# (1) 3号炉及び4号炉の蒸気発生器の取替え

(参考) 本申請の概要

第1158回原子力発電所の新規規制基準適合性に係る審査会合(2023年6月15日)

図2 振止め金具

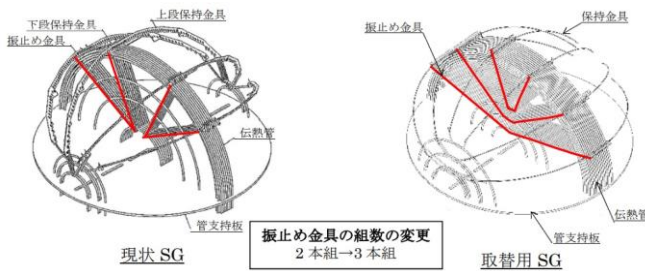
- 流体振動により伝熱管が損傷することを防止するため、振止め金具を2本組から3本組にして、伝熱管の支持状態の改善を図る。

図3 給水内管給水口

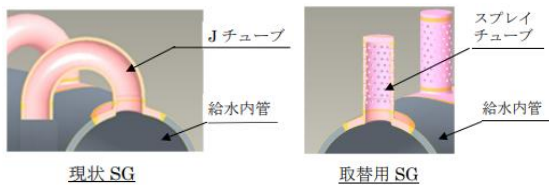
- 蒸気発生器内への異物持込みの低減を図るため、給水内管に小型の穴を側面に空けたスプレイチューブを採用する。

図1 蒸気発生器取替えの概要

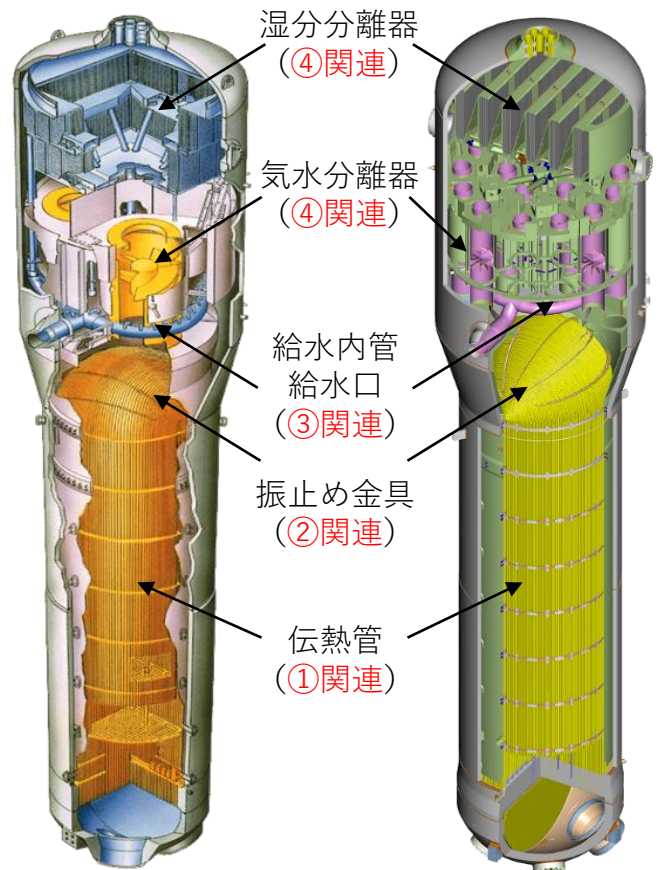
- 高浜発電所においてこれまでに発生している蒸気発生器伝熱管の**応力腐食割れ (SCC) 事例・外面減肉事例**を踏まえ、最新設計の蒸気発生器に取り替える。
  - ✓ SCC事例に対しては、伝熱管材料の改良を行う。
  - ✓ 蒸気発生器内に残存しているスケールにより生じた**外面減肉事例**に対しては、蒸気発生器の取替えにより残存スケールを一掃する。(なお、スケールの発生を抑制するための水質管理は引き続き行う。)

- SCC対策のため、伝熱管の材料を耐SCC性に優れたTT690合金に改良する。  
(材料変更による熱伝導率の低下を、伝熱管の延長等による伝熱面積の増加で補償する。)

図4 海水から蒸気発生器まで送水する系統

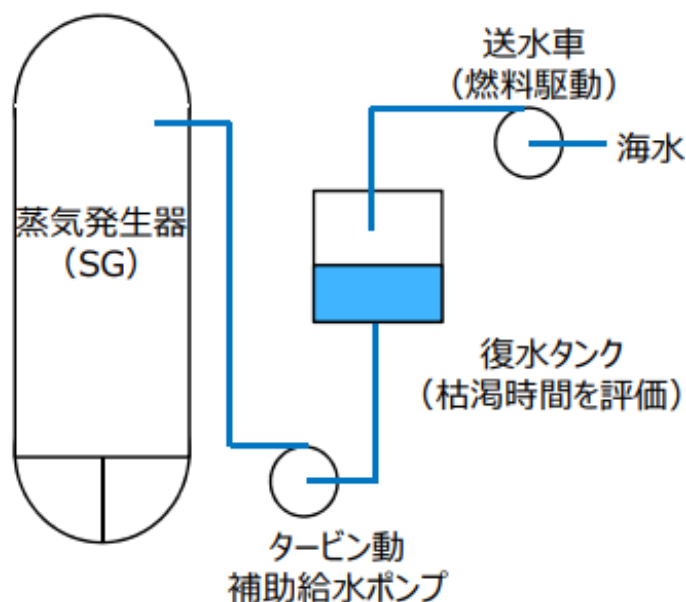
- 重大事故等対策に必要な要員及び資源（水源、燃料及び電源）の評価においては、プラント毎の設備仕様の差異が評価に有意な影響を与える。
- 蒸気発生器の取替えにより、復水タンクを水源とした補助給水系による蒸気発生器二次側への給水及び復水タンク枯渇時の海水による補給に係る評価に影響が生じる。

「全交流動力電源喪失」及び「原子炉補機冷却機能喪失」について、蒸気発生器二次側保有水量が増加することなどにより、蒸気発生器への注水に必要な水源となる復水タンクが枯渇するまでの時間が短くなる（約12.5時間から約11.7時間）が、約7.5時間で送水車による復水タンクへの補給が可能であるとしていることから、既許可申請書において講じるとしている措置に変更はないとしていることを確認。

図5 蒸気発生器保管庫及び保管状況概略図

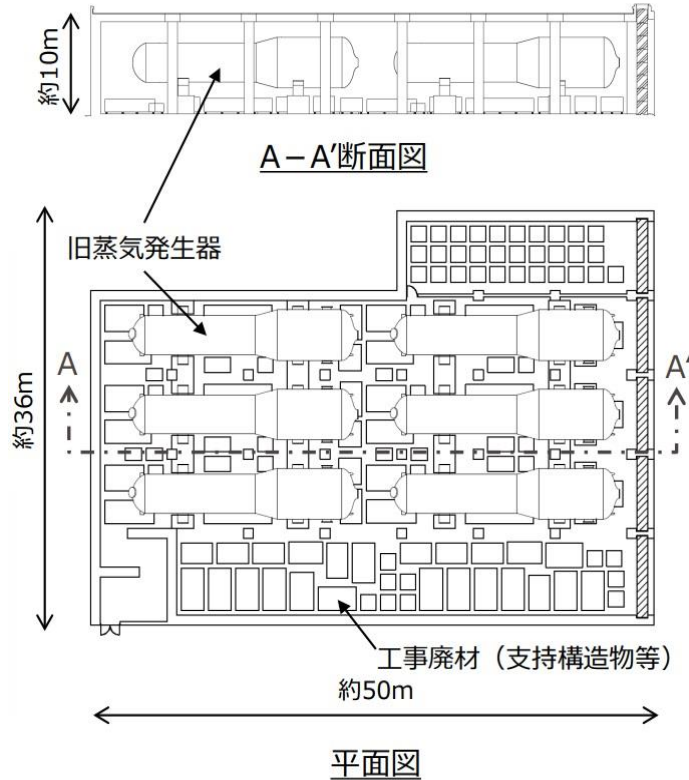
- 3号炉及び4号炉の旧蒸気発生器及び工事廃材を保管するため、3号炉及び4号炉共用の蒸気発生器保管庫を新設する。

蒸気発生器保管庫及び保守点検建屋について、直接線及びスカイライン線による工場等周辺の空間線量率が十分に低減できる設計とする方針であることを確認。

図6 保守点検建屋概略図

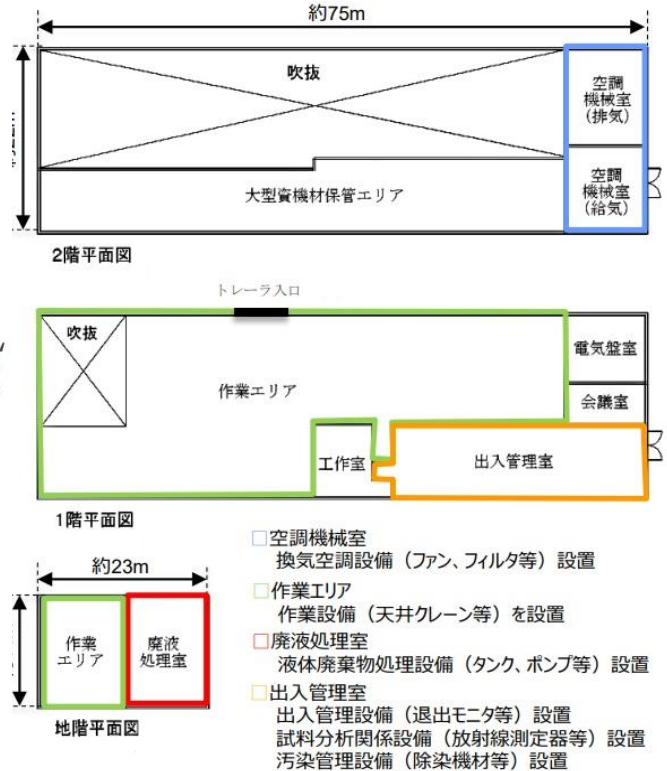
- 従来の1次冷却材ポンプ点検等の作業エリアが狭隘化したことにより、新たな作業エリアを確保するため、1号炉、2号炉、3号炉及び4号炉共用の保守点検建屋を新設する。

保守点検建屋について、当該建屋に設置する液体廃棄物処理設備は発電所外へ液体状の放射性廃棄物が漏えいすることを防止する設計とする方針であることを確認。
